Pièce 16 - Mémoire en réponse - Avis MRAE

Projet de Parc Eolien Plaine de Champagne I

Septembre 2025

Figure 1 : Zones Favorables du Schéma Régional Eolien

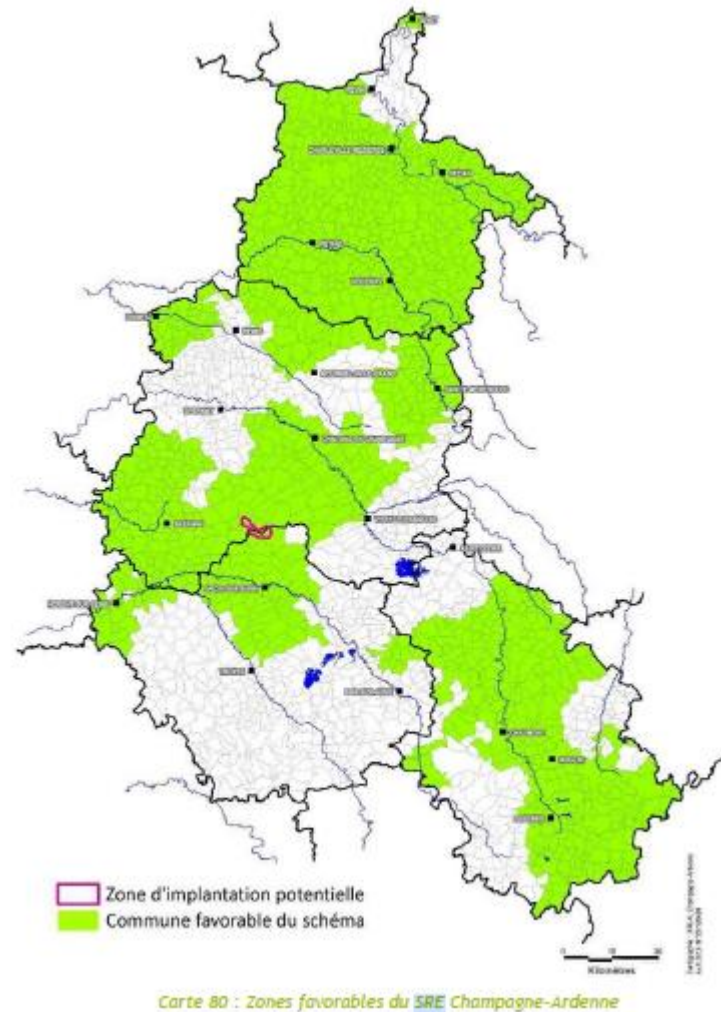
Aussi l'Ae ne partage pas l'affirmation du pétitionnaire consistant à considérer que la zone d'implantation du projet est favorable à l'éolien d'après le Schéma régional éolien Champagne-Ardenne (SRE)

Le choix du site d'implantation de la Plaine de Champagne résulte de la prise en compte de contraintes et d'enjeux multifactoriels, à la fois techniques, environnementaux et d'acceptabilité locale. Voici donc une étude détaillée, basée sur des informations chiffrées et cartographiques précises justifiant le choix du site d'implantation de la Plaine de Champagne et comparant sa pertinence à d'autres sites potentiels.

Dès ses débuts en 2015, le projet s'est focalisé sur une Zone d'Implantation Potentielle qui se situerait à l'intérieur d'un secteur jugé favorable au développement de l'énergie éolienne, le document alors en vigueur étant le Schéma Régional Eolien. A noter que le cartographie des ZFDE (sortie en 2023), n'existait pas lors de la recherche de site. Elles n'ont donc pas pu être prise en compte.
